AMPLIAMENTO IMPIANTO DI SELEZIONE RSU E STABILIZZAZIONE DELLA FRAZIONE ORGANICA

PROGETTO DEFINITIVO

ISTANZA DI VERIFICA PRELIMINARE AI SENSI DELL'ART. 6 COMMA 9 D.LGS. 152/06

Chiarimenti relativi ad aspetti autorizzativi e progetto

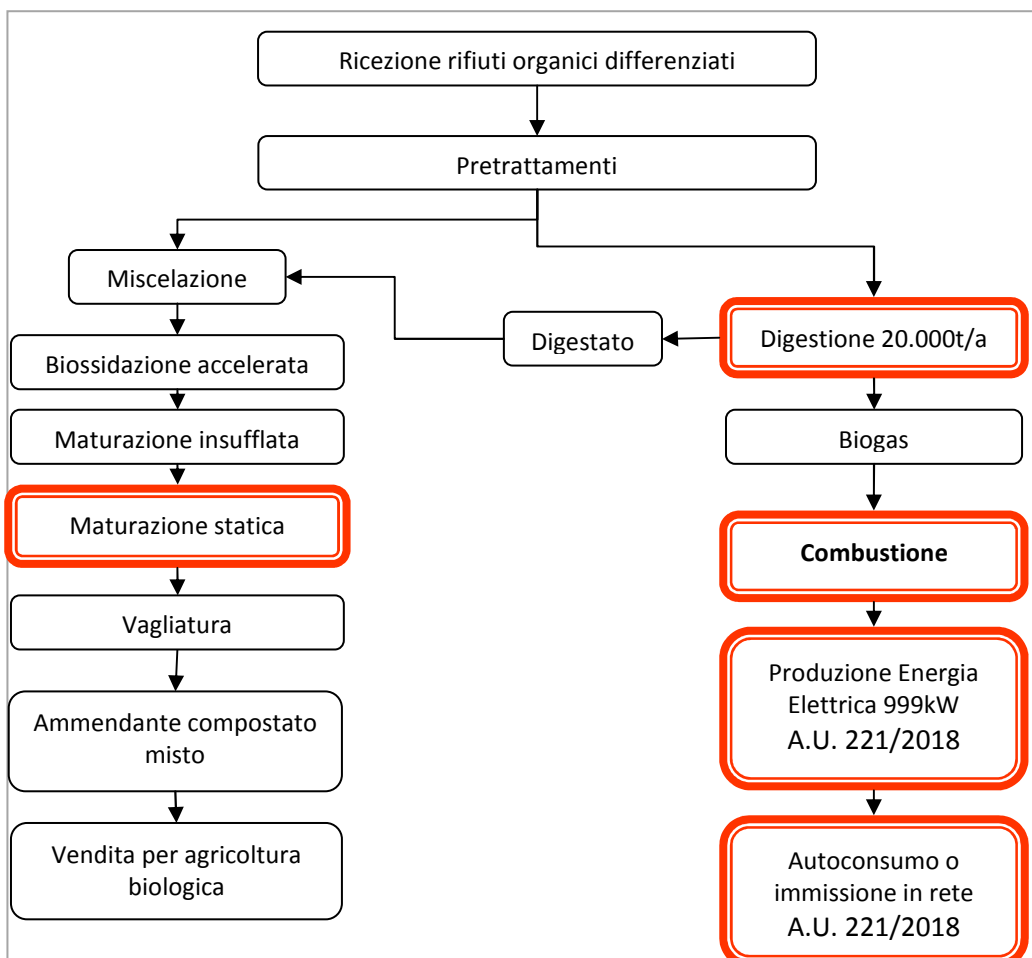
Attraverso tale modifica gestionale, si crea la possibilità di effettuare l'ultima fase di maturazione della miscela su platea insufflata anziché statica. Tale miglioria garantirà un ottimale apporto d'aria nei cumuli, evitando l'instaurarsi di condizioni anaerobiche al loro interno, e migliorando la qualità della miscela da avviare a vagliatura finale. Attraverso tale accorgimento si limiterà così il ricorso a rivoltamenti con pala gommata contribuendo significativamente alla riduzione dell'emissioni generate dai motori diesel in dotazione ai mezzi d'opera utilizzati presso l'impianto.

Ciclo produttivo del progetto di ampliamento (autorizzato con giudizio VIA n. 2705 del 27/09/2016 e con A.I.A. n. DPC026/288 del 04/12/2017) a seguito della messa in opera dei miglioramenti individuati

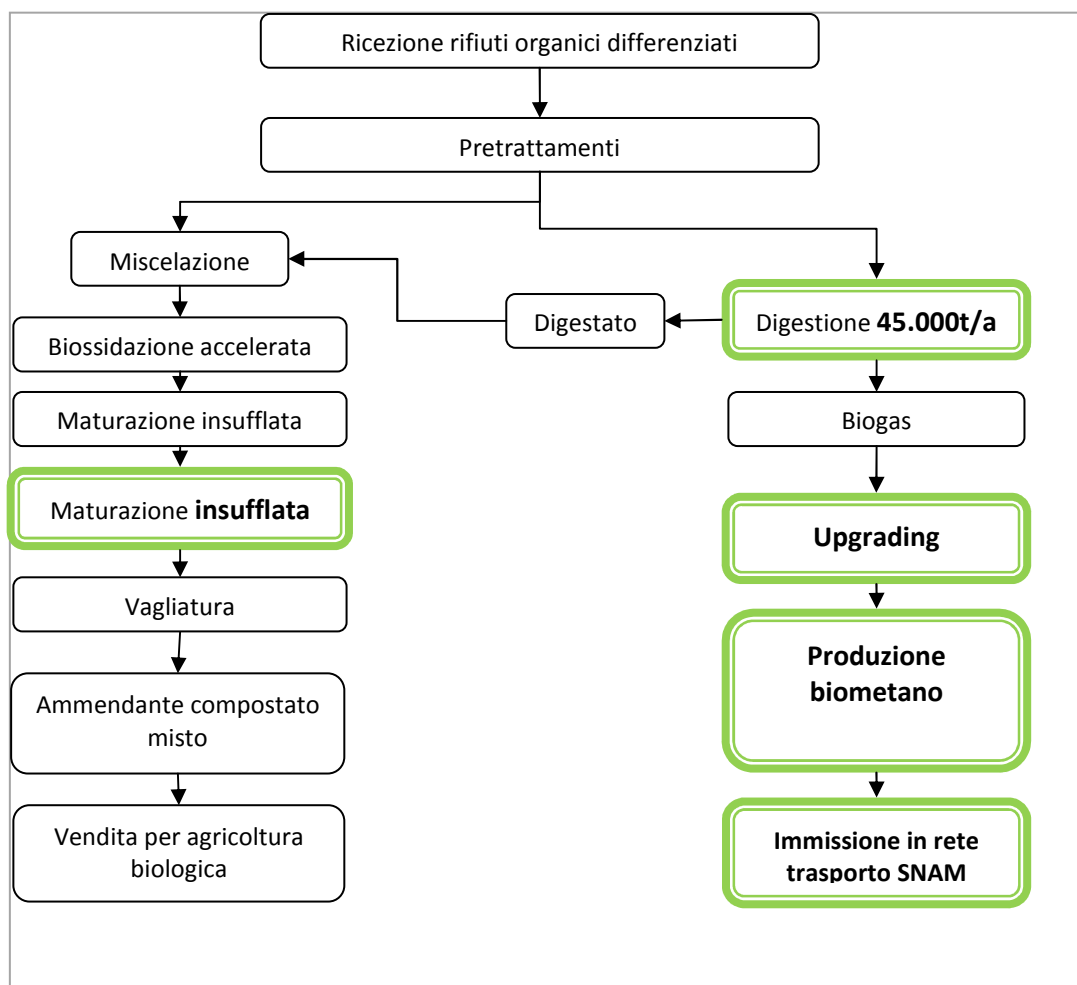
Si ripropone di seguito quanto già evidenziato nella Relazione Tecnica di Verifica Preliminare, ossia il confronto schematico tra il ciclo produttivo autorizzato dall'A.I.A. n. DPC026/288 a seguito di V.I.A. conclusa con giudizio favorevole n. 2705, e quello oggi proposto in Verifica Preliminare in modifica ed adeguamento tecnico migliorativo del progetto di ampliamento autorizzato.

Dal confronto tra il ciclo produttivo autorizzato e quello migliorativo proposto in Verifica Preliminare, si evidenzia come nel secondo non compare l'operazione di combustione del rifiuto biogas (R1).

- l'implementazione del quantitativo di FORSU avviata al digestore da 20.000 t/anno a 45.000 t/anno;
- l'eliminazione del cogeneratore a combustione del rifiuto biogas (operazione R1 CER 19 06 99) a favore di un sistema di upgrade (già autorizzato) funzionale alla trasformazione del biogas in biometano per la successiva immissione, previa analisi e compressione, dello stesso in metanodotto. Si prevede pertanto l'eliminazione del punto d'emissione E6, attualmente autorizzato.
